Deckblattverfahren Oktober 2017

Maßstab 1 : 50
Objekt **Querverbindung Ost**
Genehmigungsplanung
Querschnitt Bennigsenstraße
km 0,2 + 87,000

Anlagen-Nr.: 5.2
Plan-Nr.: 4 3002 a
Az:
Proj.-Nr.:

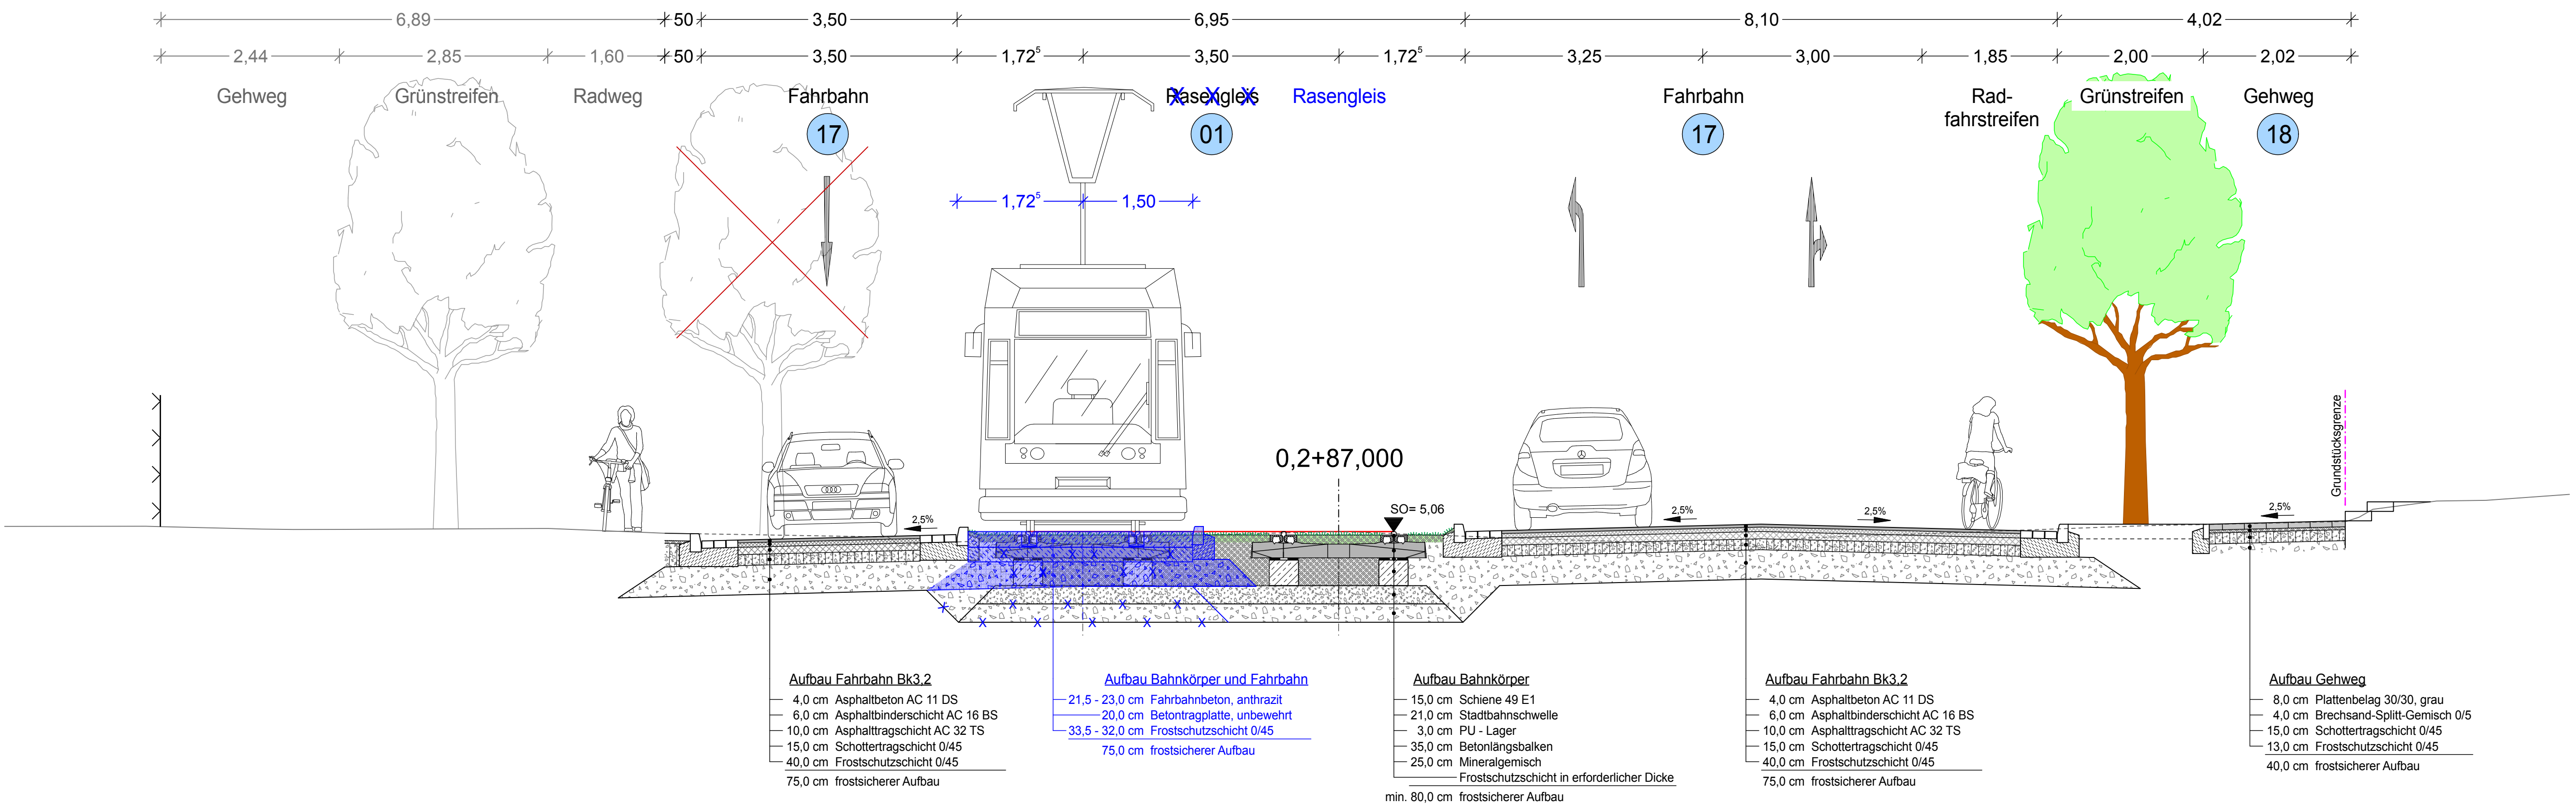
a	Gleis stadteinwärts km 0+202 bis 0+321: Asphaltdecke statt Rasengleis	12.10.17	tsch
Nr.	Art der Änderung:	Datum	Name
